Rapport de la commission chargée d'étudier le préavis N° 11/2022 Plan d'affectation « Le Petit Sully »

Au Conseil Communal de La Tour-de-Peilz,

PLAN D'AFFECTATION - "LE PETIT SULLY "

CERTIFICATIONS DU PLAN DE DÉTAIL

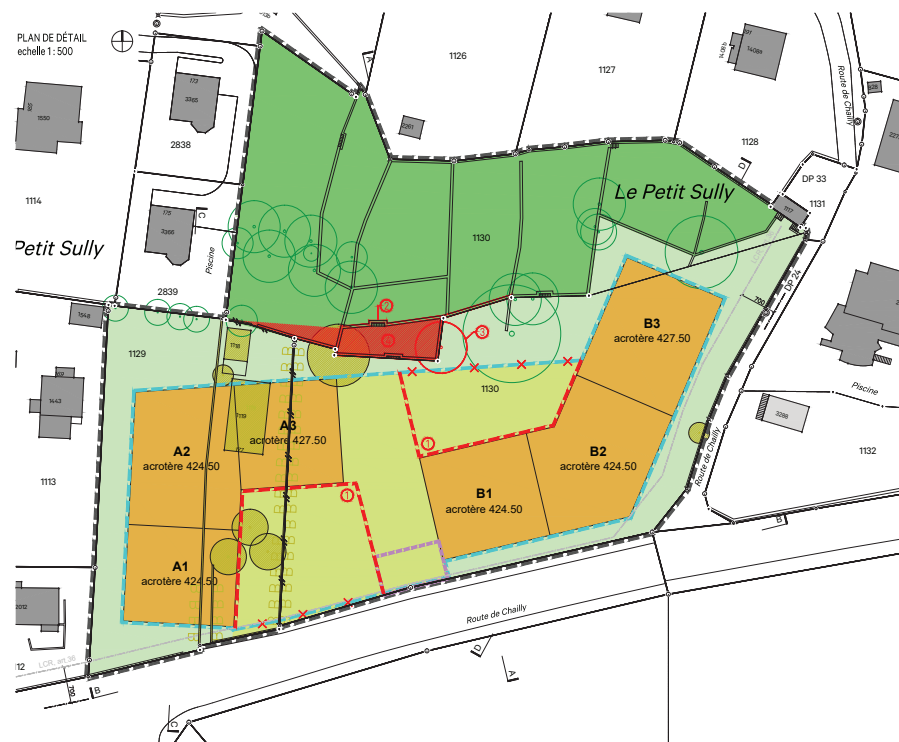
Le périmètre du PA est dessiné en noir sur le Plan de détail fourni à la commission, et désigné comme tel sur ce dernier. Il convient dès lors de modifier l'article 2 alinéa 1 RPA pour que les deux documents soient cohérents.

Selon le nouveau plan de détail, l'aire de dégagement ne peut plus accueillir sur la totalité de sa surface des constructions souterraines. L'article 14 (nouveau) alinéa 2 RPA doit ainsi être précisé en ce sens.

« Le périmètre du PA « Le Petit Sully » est délimité **par un** traitillé **noir** sur le plan de détail »

« ² Cette aire peut recevoir des constructions souterraines **dans le périmètre d'évolution des constructions souterraines, selon le plan de détail, l'accès au parking souterrain situé dans le périmètre d'implantation défini sur le plan, des aménagements extérieurs de type mobiliers urbains, des abris vélos. Elle doit en outre comprendre des plantations incluant des arbres majeurs, des jeux pour enfants, des ouvrages destinés à la récolte des déchets et un trottoir public le long de la route de Chailly** »
